**“CONSTRUCCIÓN DEL SISTEMA DE DESAGUE PLUVIAL Y SANITARIO DEL
PROYETO LOMAS DE MASTRANTO N°2, FASE I Y FASE II”**

AMPLIACIONES

Según Nota: DRPO-DIREC-NE-799-2019

Septiembre - 2019

Imagen del trayecto del brazo del río que será limpiado

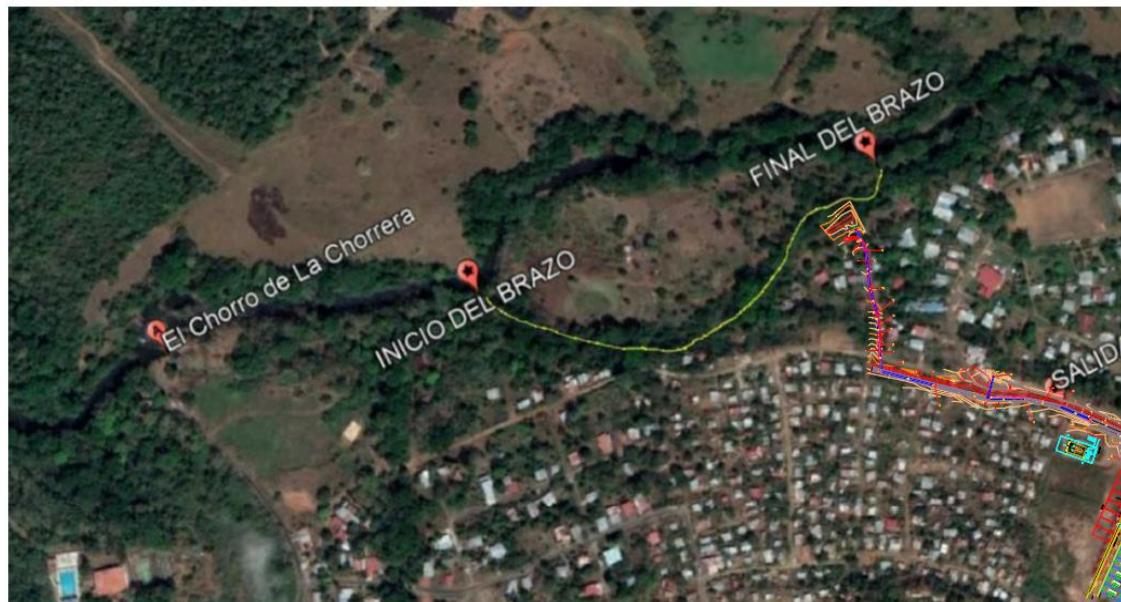
1. La quebrada donde se propone realizar la descarga de PTAR, no es viable a descarga en ese sitio, ya que no hay flujo de agua de alto nivel para que circulen hasta el río Caimito, incluir en la obra a realizar la situación del camino que obstruye la quebrada sin nombre, proponer una alternativa para el libre flujo de la quebrada.

Tomando en cuenta la apreciación dada por el **Ministerio de Ambiente**, el promotor (MIVIOT) a través de la empresa contratista, propone que, para aumentar el flujo del agua en el brazo del río Caimito, realizará una limpieza 230m aguas arriba del sitio de desagüe propuesto de la Planta de Tratamiento y 190m aguas abajo hasta su unión con el río Caimito. Tal y como se muestra en la imagen siguiente.

Tal limpieza consiste en la extracción de desechos vegetales, basura, lodo y piedra que se han ido acumulado por el arrastre del agua y que obstruyen el flujo del mismo. Como se ha indicado, esta medida se aplicará a lo largo del brazo, pero en puntos donde sea más latente la obstrucción del caudal, ya que

De igual forma se presenta la alternativa de colocar dos tubos de concreto de 24 pulgadas en el punto donde el camino atraviesa dicho cause, tal y como se muestra en el plano adjunto, garantizando definitivamente un mejor flujo de las aguas. (**ver en anexo; plano adjunto**).
